DOSSIER DE DEMANDE DE DEROGATION A LA PROTECTION DES ESPÈCES VÉGÉTALES ET ANIMALES PROTÉGÉES

Mémoire en réponse

Avril 2019

Dans le cadre de la demande d'autorisation environnementale du projet de développement de l'écopôle du Jas de Rhodes porté par SUEZ RV Méditerranée, le Conseil National de la Protection de la Nature (CNPN) a émis un avis le 25/03/2019 sur la demande de dérogation à la protection des espèces végétales et animales protégées.

Carte de répartition d'Ail petit-moly – extraction Silène Flore 2019

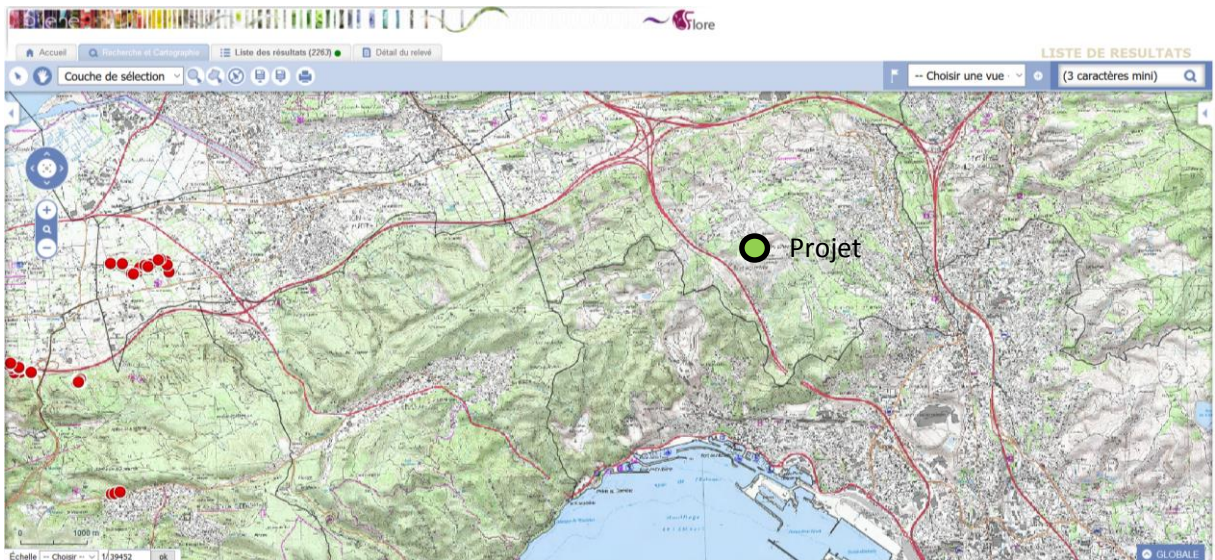
Les deux espèces citées ont été prises en compte dans l'établissement du planning des inventaires :

- Aucune observation d'Ail petit Moly (*Allium chamaemoly*), même lors du passage précoce en mars (pas de fruits, de rosettes) n'est à signaler. Selon l'Atlas de la flore des Bouches du Rhône et la base de données Silène Flore (dont un extrait de la carte de répartition de l'espèce est présenté ci-dessous), l'espèce n'est pas présente dans le secteur - les stations les plus proches sont localisées dans le massif des Calanques et à l'ouest de la Chaîne de la Nerthe.

Contexte écologique

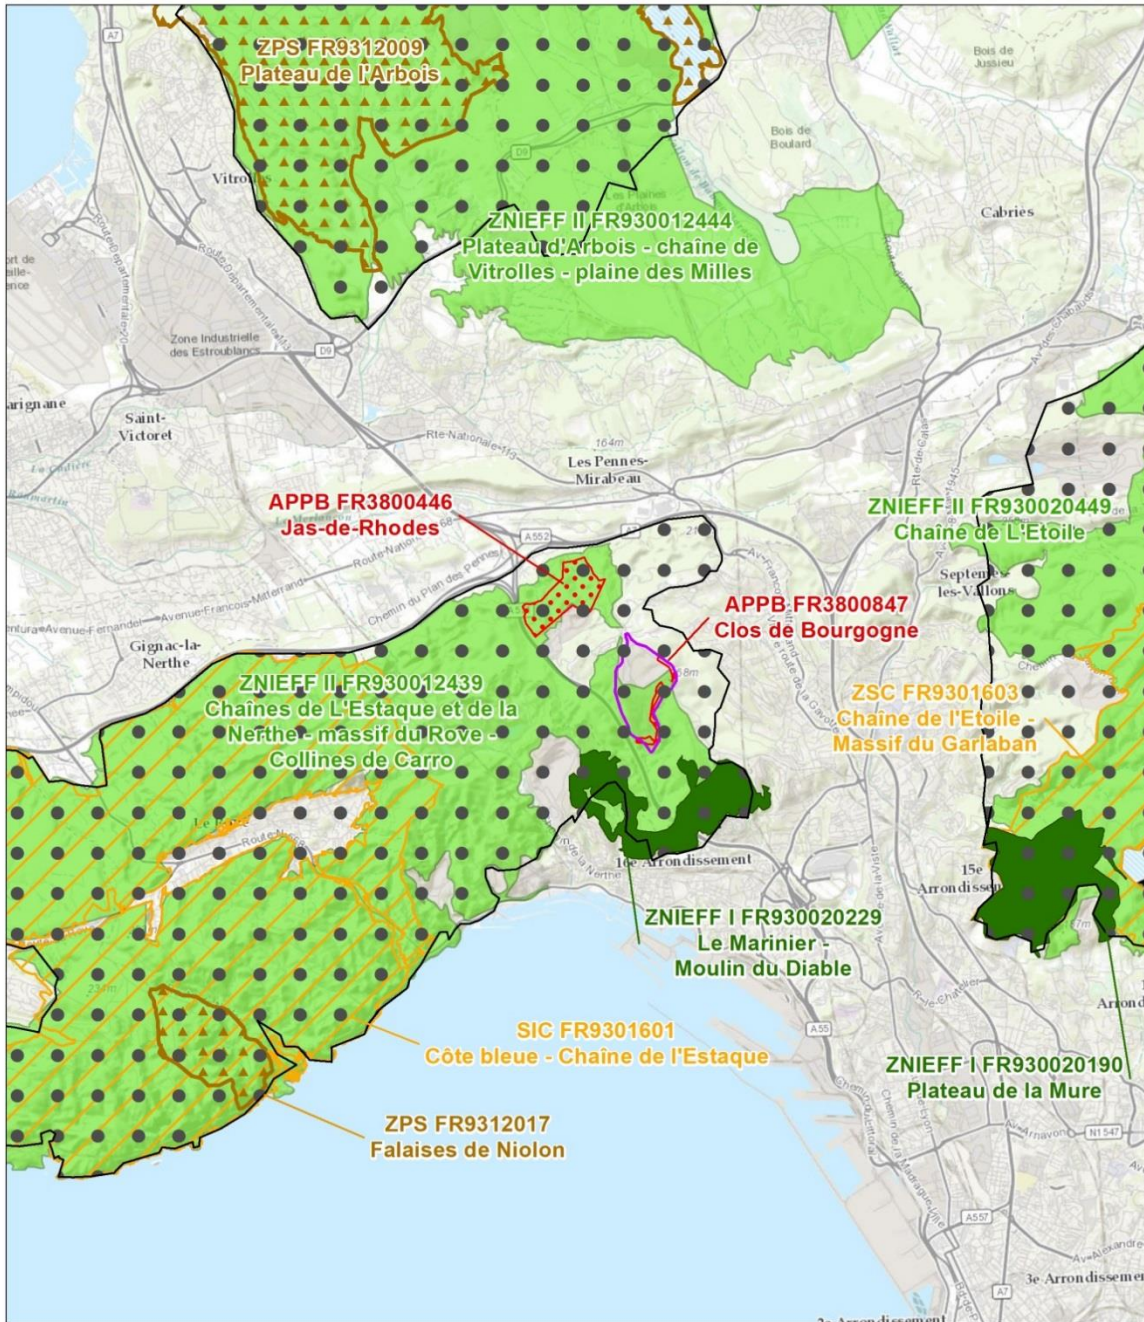
« Espèces et habitats concernés par la dérogation : La demande porte sur la perturbation intentionnelle, la destruction et/ou altération d'habitats concernant 32 espèces : 1 espèce végétale (Ophrys de Provence), 4 reptiles, 16 oiseaux (dont Aigle de Bonelli, coucou-geai) et 11 mammifères (dont zone de chasse de 4 chiroptères). Il est situé pleinement sur un massif calcaire typique méditerranéen avec un habitat de pelouses sèches au croisement des massifs littoraux de la Nerthe et de l'Etoile. Le projet est localisé en zone de ZNIEFF II « Chaîne de l'Estaque et de la Nerthe – Massif du Rove – Collines de Carro », à moins d'1 km également de la ZNIEFF de type I < 1km, « Le Marinier –Moulin du Diable », à 4 kms de 3 autres ZNIEFF I et II, dans le domaine vital de trois couples nicheurs d'Aigle de Bonelli (p.20-22), et dans un réservoir de biodiversité identifié par le SRCE. Sont aussi présentes une ZSC à 4 kms, deux SIC à 3 et 5 kms et deux ZPS à 5 kms. Vu la forte richesse en biodiversité (espèces et espaces protégés), le choix du site choisi est inadapté à ce projet, et l'évitement doit être nettement plus ambitieux pour limiter l'impact. »

L'aire d'étude du projet, qui englobe l'écopôle du Jas de Rhodes actuellement en exploitation, se situe en dehors des principaux zonages réglementaires (Natura 2000, APPB) et des zonages ZNIEFF de type I malgré la forte densité de ces zonages relevés à proximité. Elle se positionne à la marge de la ZNIEFF de type II FR930012439 - Chaines de l'Estaque et de la Nerthe, massif du Rove, collines de Carro – les installations actuelles représentent moins de 0,2 % de la surface de la ZNIEFF (17,5 ha sur 11071 ha). La surface d'habitat naturel impactée par le projet est de 3,1 hectares représente moins de 0,03 % de surface consommée en plus, qui seront compensés par l'aménagement écologique de la parcelle compensatoire de 4 ha.

L'aire d'étude se situe en limite d'un des domaines vitaux de l'Aigle de Bonelli, qui n'a jamais été observé survolant le site. L'installation actuelle (dôme, route, bâtiments...) occupe un peu plus de 40 ha du domaine vital (13 010 ha), soit environ de 0,3 %, qui ne sont pas attractives pour l'Aigle de Bonelli. La surface d'habitat naturel impactée par le projet est de 3,1 hectares représente une consommation supplémentaire de 0,02 % qui sera restituée grâce à l'aménagement de la parcelle compensatoire de 4 ha, puis à terme par le réaménagement en fin d'exploitation de l'ISDND.

Contraintes du site pour l'implantation de l'extension géographique de l'ISDND

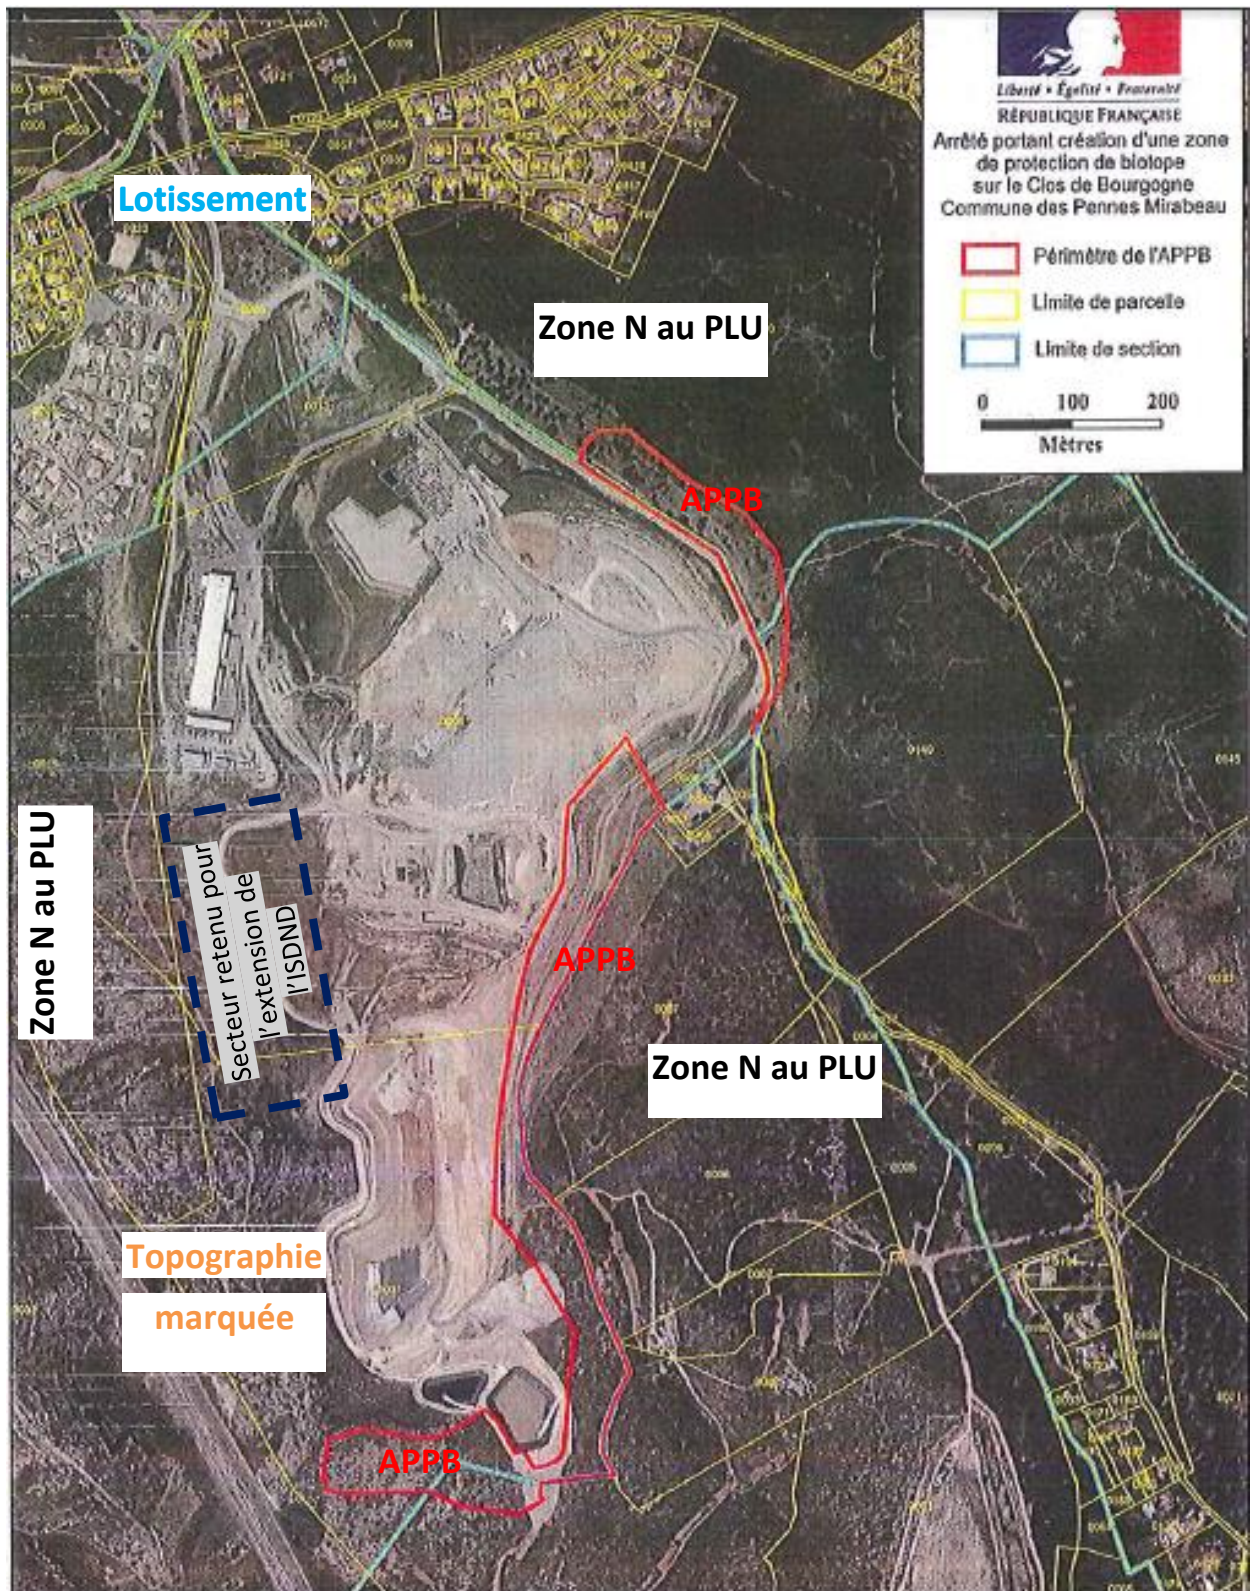
« Cependant, l'évitement est insuffisant. L'extension à l'ouest du projet (identifiée p126) est à abandonner car cela permettrait d'éviter 1) de déplacer le pylône à haute tension, 2) de terrasser une zone à fort enjeu et 3) d'impacter voire de détruire plusieurs groupes taxonomiques en protection nationale et régionale : flore (p39), des invertébrés (p46), de reptiles (dont le lézard ocellé) (p51), de chiroptères (p63) entre autres. »

Le choix de l'extension à l'ouest du site résulte de l'analyse des contraintes et éléments incontournables du site.

- les contraintes physiques du site (ex : topographie, ligne HT),
- les contraintes réglementaires (ex : PLU, servitudes, Arrêté Préfectoral de Protection de Biotope),
- des contraintes d'environnement et de voisinage (ex : lotissement, enjeux paysagers, enjeux de biodiversité, etc.).

Les 4 contraintes majeures qui ont guidé l'implantation du projet :

- La présence des lotissements au nord du site,
- La présence de l'APPB Clos de Bourgogne à l'Est et au sud du site ; Le projet a été calé afin d'éviter l'APPB dédié à la protection de la Germandrée à allure de Pin, enjeu majeur pour la biodiversité locale³ ;
- La zone Ncet du PLU afin de rester dans les limites de la zone Ncet et d'éviter de consommer des espaces naturels en zone N du PLU,
- La présence de topographie marquée au sud du site.
